febiEXAKT

Válvula de aire circulante

N.º febi 39245

N.º OE. 06H 145 710 D

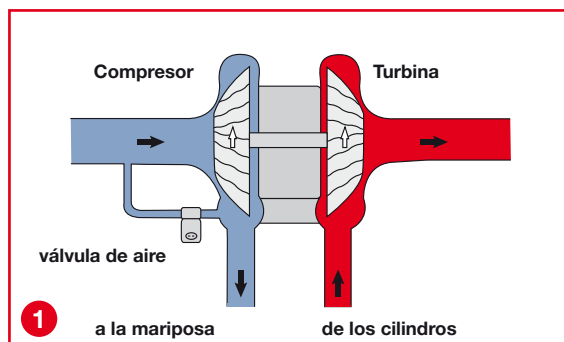
La válvula de aire asegura una rápida caída de la presión en el lado del compresor para prevenir una ralentización innecesaria del turbocompresor si la mariposa se cierra repentinamente.- y así reducir el efecto „turbo lag“ (Ver Fig.1).

La versión antigua de la válvula tenía un diafragma de goma que podía ser la causa del fallo (Ver Fig.2). La presión de carga ya no se acumula por que el aire es redirigido incluso con la mariposa cerrada.

Si se frena repentinamente a altas velocidades y la mariposa se cierra, el escaso tiempo de conmutación de la válvula previene la creación de una sobrepresión en el compresor que consecuentemente crea una caída en la sobrealimentación „turbo lag“. Esto no sólo produce una ralentización del turbocompresor sino que crea una enorme carga en la mariposa y en la turbina.

febi bilstein recomienda el replazo de la válvula de aire con la más reciente versión (febi 39245). Siendo del tipo de pistón (Ver Fig. 3), el pistón asegura que la válvula funciona perfectamente.
